Forum mondial de l'harmonisation des Règlements concernant les véhicules

Proposition de projet de série 01 d'amendements au Règlement n° 43 (Vitrages de sécurité)

Communication du Groupe de travail des dispositions générales de sécurité*

«Figure 1

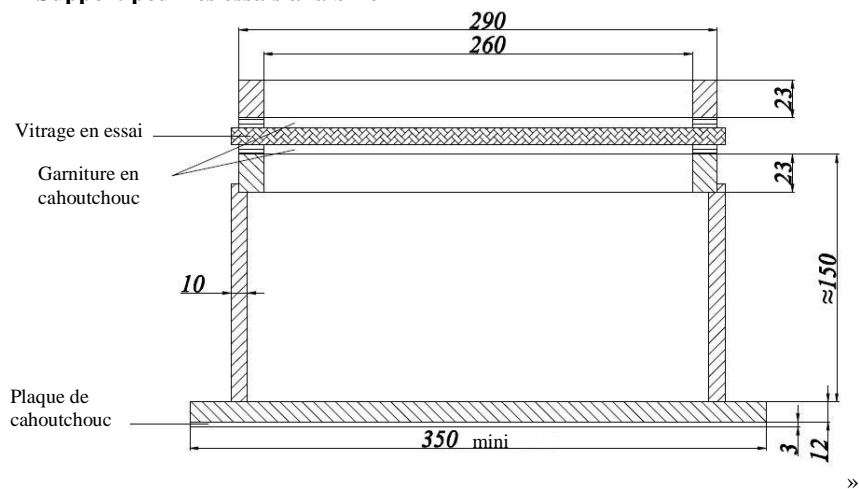
*Annexe 3**Paragraphe 2.1.1.3, figure 1, modifier comme suit:*

Figure 20: Échantillon

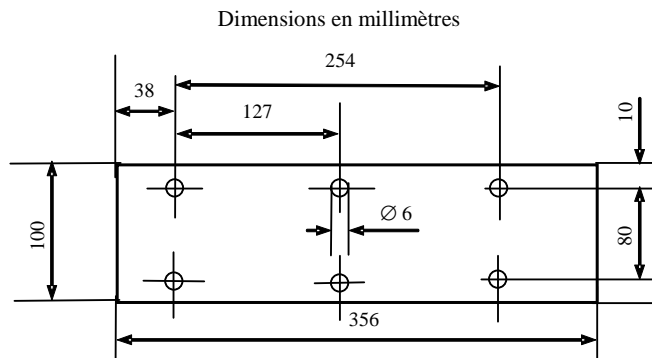
Paragraphe 10.5.1, figure 20, modifier comme suit:

«Figure 3
Points d'impact prescrits pour les vitrages à trempe uniforme

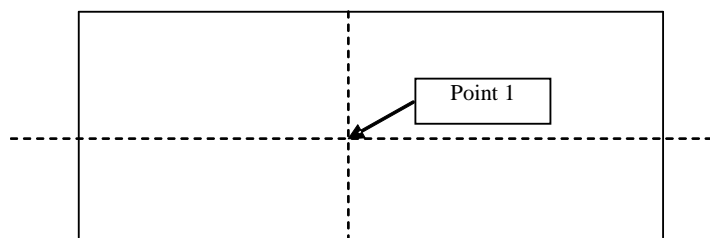
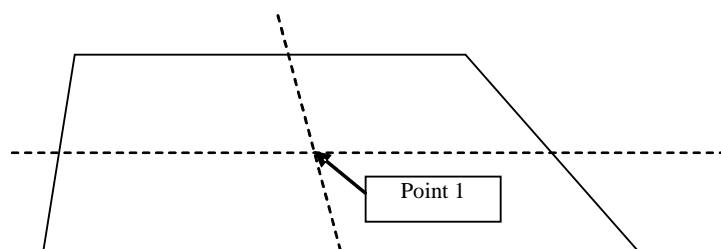
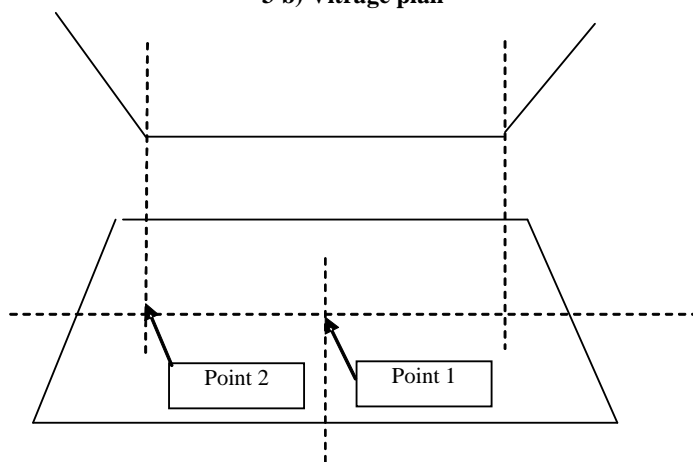
Annexe 17, figure 3, modifier comme suit:
